**AVIS RELATIF À LA PROTECTION
CONTRE LES EVENTUELS EFFETS NOCIFS ET NUISANCES
PROVOQUÉS PAR LES RAYONNEMENTS NON IONISANTS
GÉNÉRÉS PAR DES ANTENNES ÉMETTRICES STATIONNAIRES**

Commune : HERSTAL - Exploitant : PROXIMUS

Référence exploitant : 41MRX_01

Rapport n° 2292 / 2023

Figure 1 : Vue en plan des lieux de séjour et des points de contrôle

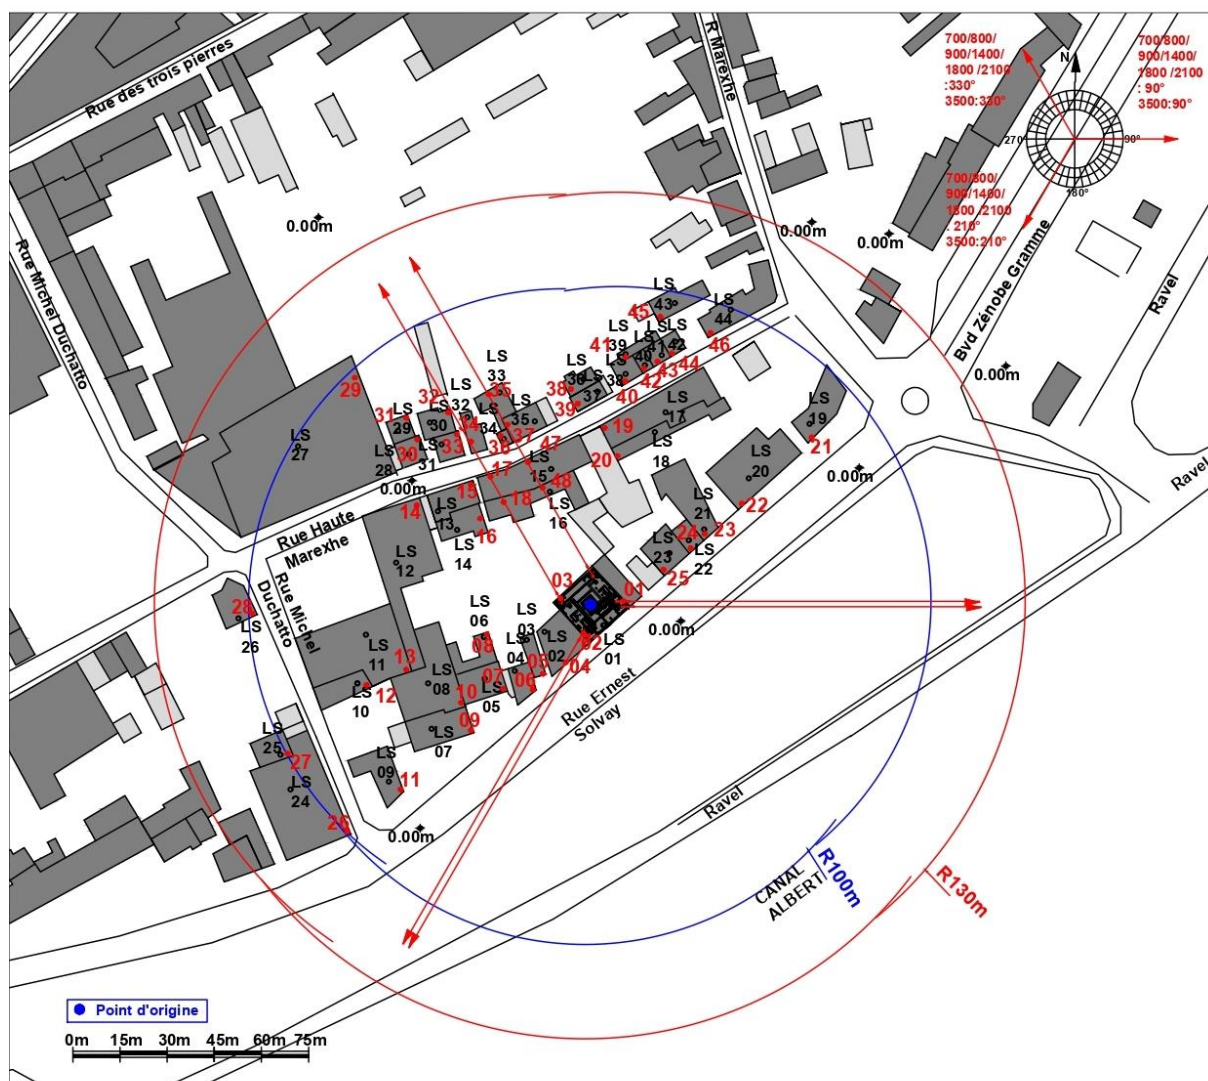
N° point de contrôle	LS	Atténuation (dB)	Indice d'exposition relatif à la limite par installation IE_i
26	LS24	3,0	0,191
29	LS27	3,0	0,139
1	LS01	10,0	0,132
2	LS01	10,0	0,097
3	LS01	10,0	0,085
28	LS26	3,0	0,082
11	LS09	3,0	0,077
44	LS42	3,0	0,074
27	LS25	3,0	0,072
45	LS43	3,0	0,062
46	LS44	3,0	0,050
34	LS32	3,0	0,045
33	LS31	3,0	0,041
7	LS05	3,0	0,037
37	LS35	3,0	0,036
43	LS41	3,0	0,035
14	LS12	3,0	0,033
10	LS08	3,0	0,031
4	LS02	3,0	0,029
42	LS40	3,0	0,028
30	LS28	3,0	0,028
36	LS34	3,0	0,028
17	LS15	3,0	0,026
15	LS13	3,0	0,026
47	LS45	3,0	0,026
6	LS04	3,0	0,025
9	LS07	3,0	0,023
32	LS30	3,0	0,021
23	LS21	3,0	0,019
35	LS33	3,0	0,019
18	LS16	3,0	0,018
31	LS29	3,0	0,018
16	LS14	3,0	0,018
21	LS19	3,0	0,017
24	LS22	3,0	0,016

En ce qui concerne les antennes de l'installation mentionnées dans le tableau 1, la distance maximale à laquelle la limite pourrait être atteinte, à l'extérieur, est égale à 90,9 m. S'il n'y a pas de LS à une distance inférieure, les antennes respectent forcément la limite d'immission.

Dans le cas des LS situés à l'intérieur des bâtiments, une atténuation d'obstacle est prise en compte et il en résulte que la distance maximale à laquelle la limite pourrait être atteinte se réduit à 64,4 m.

Figure 2 : Vue en plan des installations d'antennes dans un rayon de 300 mètres autour de l'installation faisant l'objet de la demande d'avis

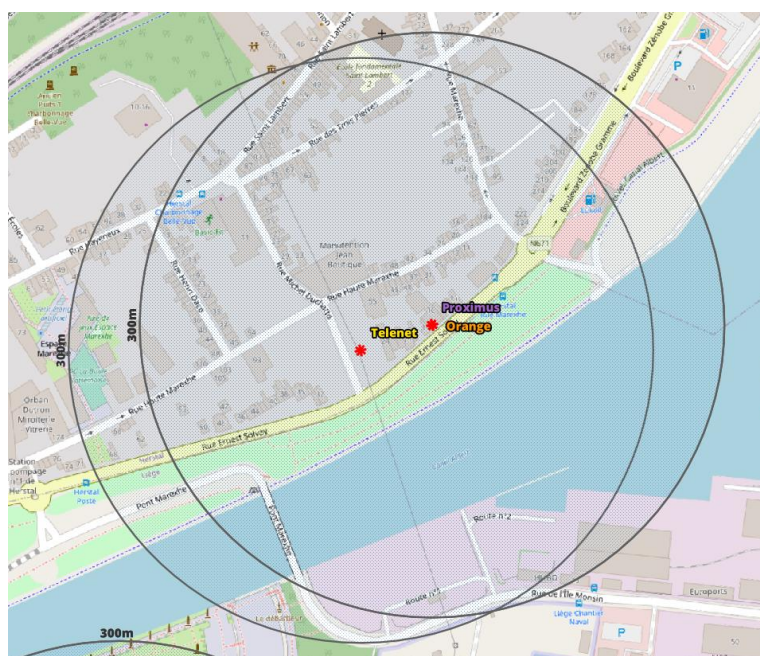
Compte tenu du nombre d'installations localisées dans la figure 2, il apparaît que l'intensité du rayonnement électromagnétique généré, dans les lieux de séjour situés à proximité de l'installation référencée dans le paragraphe 2, par l'ensemble des antennes émettrices stationnaires de l'ensemble des exploitants du même site d'antennes émettrices stationnaires respecte la limite fixée à l'article 4, § 2 du décret.
